INFO-TECH CITROËN Racing C3R5 19-21

Sujet : Camberblock (CBB)

Subject: Camberblock (CBB)

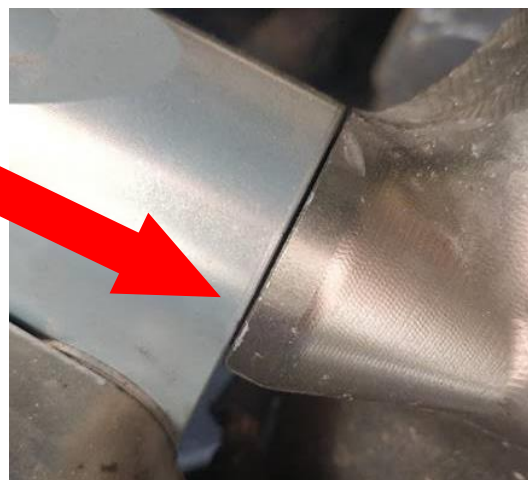
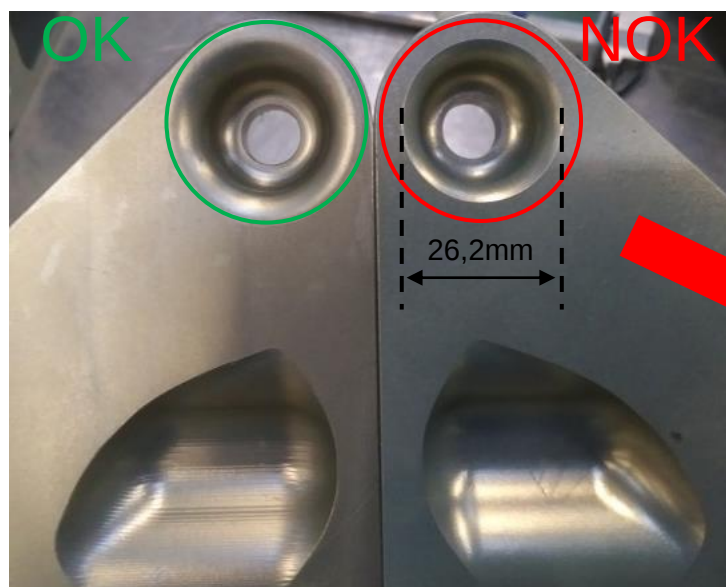
Une non-conformité a été détectée sur les Camberblock type1 (904475598C) & type2 (904475608C).

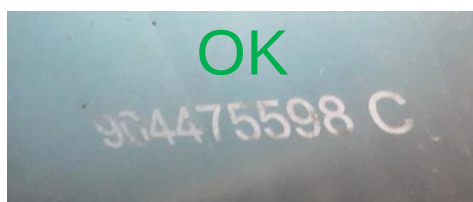
Ceux-ci présentent un défaut d'usinage au niveau d'un congé (défaut de tangence), illustré ci-dessous, empêchant le bon assemblage avec la jambe de force (mauvais plaquage des 2 pièces l'une sur l'autre).

Nous vous déconseillons donc de rouler avec ces pièces.

Les pièces concernées par la non-conformité sont également repérables via la méthode de gravage de la référence.

Afin de procéder à l'échange des pièces non-conformes, merci de les retourner à Racing Shop avec le bon de retour, en fin de cette infotech, dûment rempli.

Des camberblock conformes pourront vous être renvoyés en échange à partir du 10/09/19.

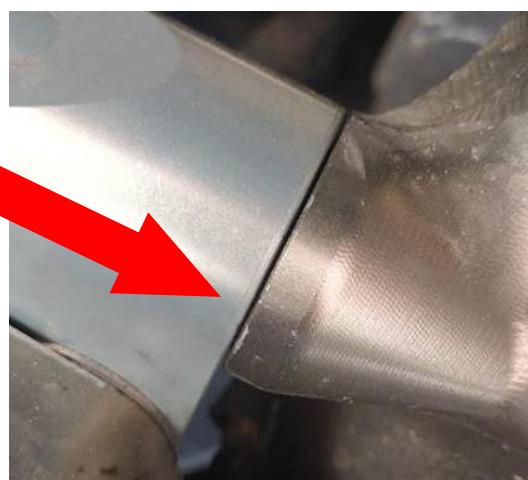
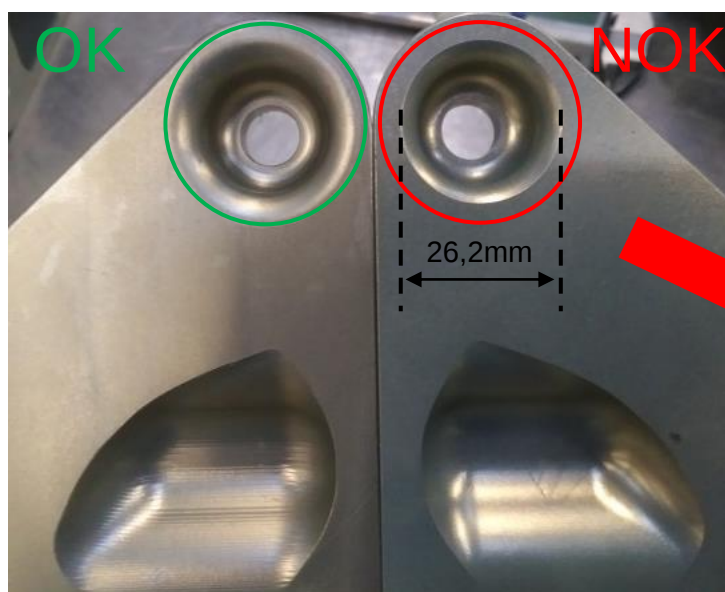
A non compliancy has been detected for the Camberblock type1 (904475598C) & type2 (904475608C).

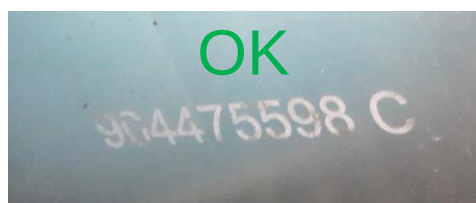
The default is located at a fillet (tangency default), as shown below, preventing a good assembly with the damper strut (bad contact surface quality).

We do not recommend you to use these parts to race.

The non-compliant parts are also noticeable through the reference engraving method.

To exchange the non-compliant parts, please send them back to Racing Shop with the return form, at the end of this technical bulletin, fully filled.

New camberblock will be sent to you from September 10th 2019.
